TECHNISCHE INFORMATION

348

Betreff: **Verbesserungen an der Klimaanlage**

Fig. 1

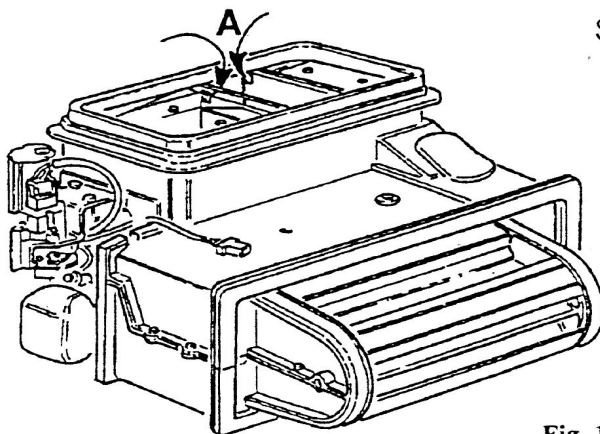
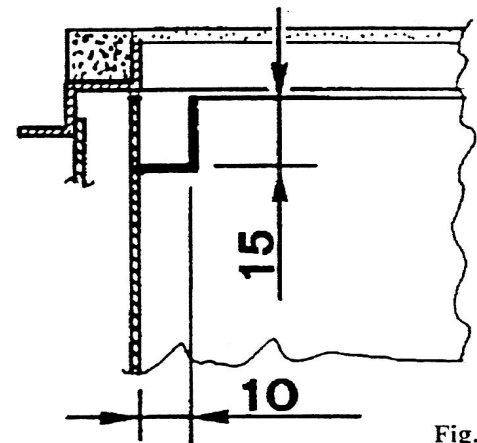
b) Weiter wurden zwei rechteckige Abflüsse im Gehäuse (siehe Fig. 1) angebracht, um in Stellung "Umluft" (mit geschlossener Luftklappe) ein Sammeln von Wasser zu verhindern.

Fig. 2

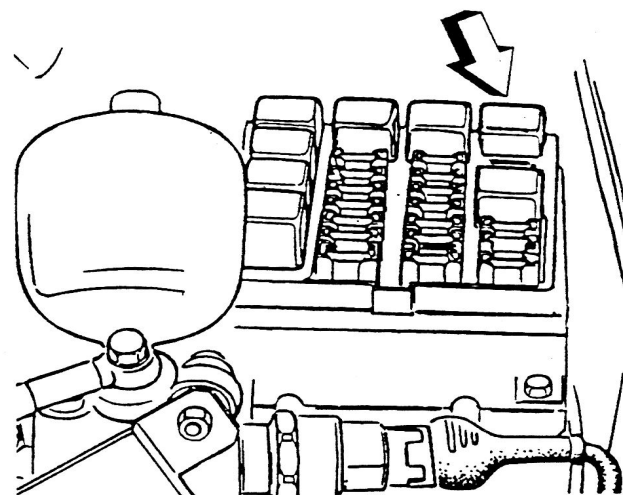
d) Ab Assembly-Nr. 13758 wurde eine neue Relais-Box in der Produktion eingeführt (ET-Nr. 156947) welches zum vorhergehenden Typ (ET-Nr. 134441) ein Relais mit Diode (ET-Nr. 156669) beinhaltet als Ersatz des Relais ET-Nr. 40130007 (siehe Fig. 2).

Die Einführung des neuen Relais verhindert eventuelle elektrische Störungen und somit auch Störungen der Klimaanlage und sichert somit die korrekte Funktion der ECU.
